« PROTÉGEONS MÉNERBES »

Objet : Recours gracieux contre PC 084073 21S0019

Nous vous adressons un recours gracieux contre le PC ci-référencé délivré le 11 août 2022 concernant la rénovation de l'ancienne mairie avec création d'un musée.

Annexe 3 : Traitement de la porte nord négligé / proportion non respectée

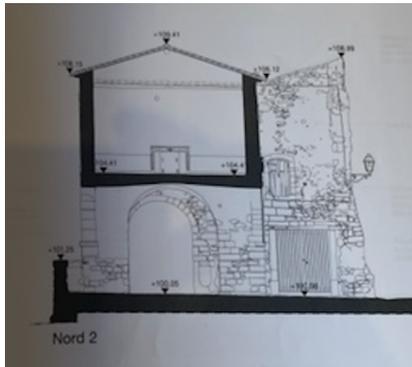
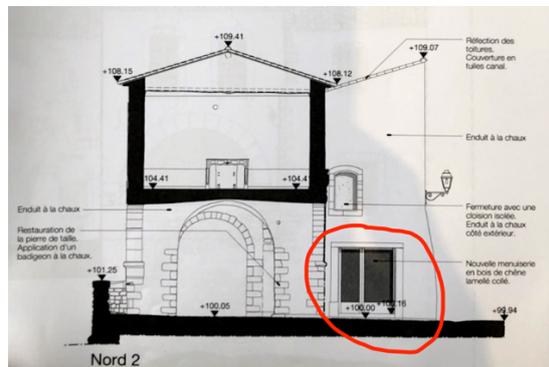
Cette façade Nord est en effet vue dans l'axe de la rue de l'église et de biais sur la place et il se trouve qu'une porte fenêtrée vitrée très ordinaire est créée à rez-de-chaussée en remplacement d'un vieux portail en bois.

Le traitement de cette porte fenêtrée vitrée n'est pas au niveau de l'esthétisme de la place. L'article A-6-4 de l'AVAP n'est pas respecté, indiquant qu'une porte d'entrée ne doit pas comprendre d'oculus (vitrage).

L'article A-6-2 de l'AVAP n'est pas plus respecté, indiquant que « *les percements sont de proportion nettement verticale. La hauteur sera au minimum 1,5 fois la largeur.* » (**Annexe 3**)
